Rapport visitatie 5 juli 2017

Tiengemeten

Advies van het Kenniscentrum Groen & Handicap betreffende de bereikbaarheid, de toegankelijkheid en het gebruik van voorzieningen van natuurgebied Tiengemeten voor mensen met een lichamelijke beperking.

Visitatie natuurgebied Tiengemeten

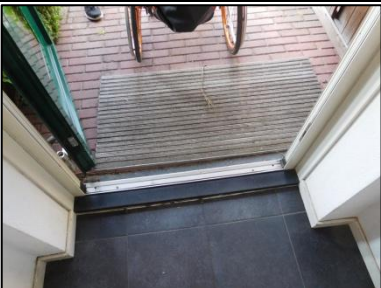
5.	<p>Vanaf de parkeerplaats is een rondgaand pad dat vanaf twee kanten wordt bewegwijzerd met een bord van de gemeente (Wethouder C. Molendijkbank). Vanaf deze bewegwijzering tot de betreffende bank is een halfverhard pad aangebracht dat enigszins berijdbaar is door rolstoelen.. Op één van de plattegronden werd de locatie van de bank aangegeven als uitkijkpunt.</p> 	5.1.	<ul style="list-style-type: none"> Breng een duidelijke bewegwijzering aan naar het rolstoeltoegankelijke pad bij het officiële startpunt van de wandelroute door Tiendgorzen. Voorzie het startpunt van het rolstoelpad naar het uitkijkpunt (de bank) ook van een informatiebord met gegevens over de natuur, zodat de aantrekkelijkheid van dit wandelpad verhoogd wordt. 	Red

5.4.	<ul style="list-style-type: none"> Breng het informatiebord lager aan en zorg dat rolstoelgebruikers en kleine mensen het kunnen bereiken en kunnen lezen.

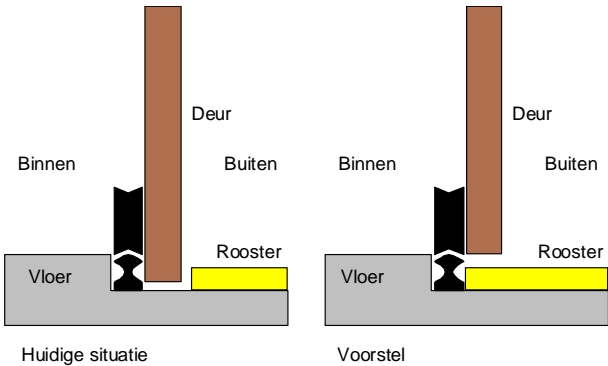
19.	De aanlegsteiger is goed bereikbaar met een rolstoel.		19.1	<ul style="list-style-type: none"> Informeert mensen via de website of en welke rolstoelen vervoerd kunnen worden en maak een korte filmimpresie (bijvoorbeeld een filmpje op YouTube) zodat mensen vooraf een goede indruk krijgen van de mogelijkheden.

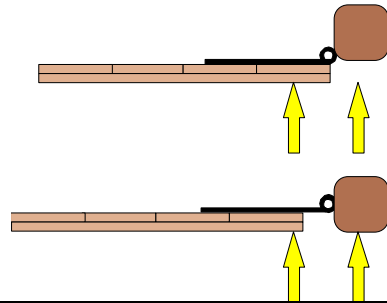
29.	Goed leesbaar en duidelijk.		29.1	<ul style="list-style-type: none"> • Geen opmerking. 	
30.	Langs de weg richting Pannenkoekenhuis en Landbouwmuseum staat een bewegwijzering op ca 3 m van de weg. De letters zijn klein en vanaf een afstand lastig leesbaar voor mensen met een visuele beperking. Het bord zelf is vervuild wat de leesbaarheid niet ten goede komt.		30.1	<ul style="list-style-type: none"> • Maak het bord schoon.

30.2	<ul style="list-style-type: none"> • Plaats het bord direct langs de weg.
